VYSVĚTLENÍ ZADÁVACÍ DOKUMENTACE VI.

| 1.1. Název veřejné zakázky: | „OU – Stavební úpravy objektu A,

Přírodovědecká fakulta, 30. dubna 22,
Ostrava“ |

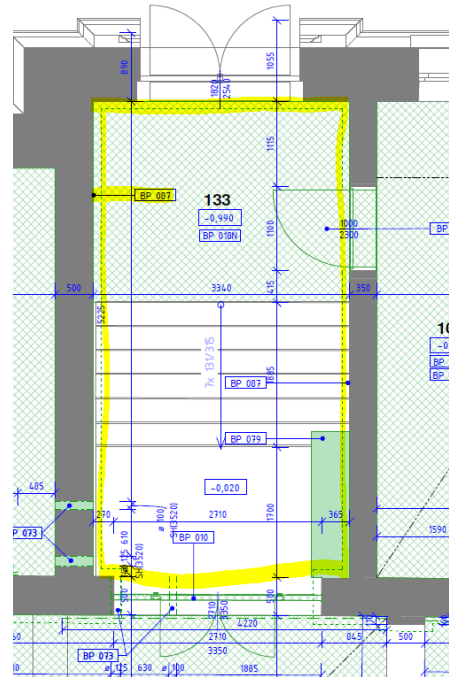
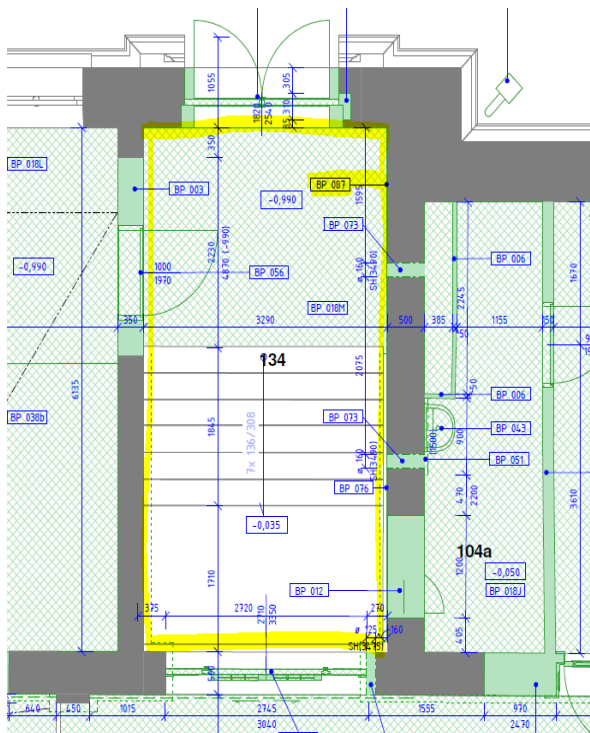
878	799-99-OV07	Dodávka+montáž venkovní žaluzie s Al lamelami 1730/2500mm, motor, vč. dopravy a stav. připravenosti, podrobněji viz OV 07 dle PD	ks	3,00000		0,00		Vlastní
-----	-------------	--	----	---------	--	------	--	---------

OV 07 - VENKOVNÍ ŽALUZIE				
OZN.	POPIS	ROZMĚRY[mm]		POČET [KS]
		ŠÍŘKA	VÝŠKA	
OV 07	VENKOVNÍ ŽALUZIE S HLINIKOVÝMI LAMELAMY O ŠÍŘCE 50 mm VE TVARU "C", BEZ ZÁHYBŮ NA KONCÍCH LAMEL. LAMELY BUDOU VEDENY VE VODÍCÍ AL LIŠTĚ SCHOVANÉ V OSTĚNÍ OKNA, BARVA VÝROBKU TOTOŽNÁ S BARVOU OKNA. VYTAŽENÍ POMOCÍ MOTORU. DODÁVKA FUNKČNÍHO CELKU VČETNĚ DOPRAVY, STAVEBNÍ PŘIPRAVENOSTI A MONTÁŽE. PŘESNÉ ROZMĚRY OTVORU BUDOU OVĚŘENY NA STAVBĚ.	1730	2500	3

REFERENČNÍ VÝROBEK :

PROVEDENÍ LAMELY :

Dovolujeme si zadavatele upozornit, že referenční výrobek neodpovídá venkovní žaluzii s hliníkovými C lamelami. Žádáme o prověření a opravu.

Zadavatel uvádí, že navržený výrobek odpovídá popisu na trhu dostupného provedení - hliníkové lamely šířky 50 mm tvaru C bez záhybů na koncích, vedení ve vodících lištách. Referenční obrázek vlevo - celkové provedení, obrázek vpravo - tvar lamely bez záhybů na koncích. Jde o referenční obrázky, které barevně neodpovídají návrhu.
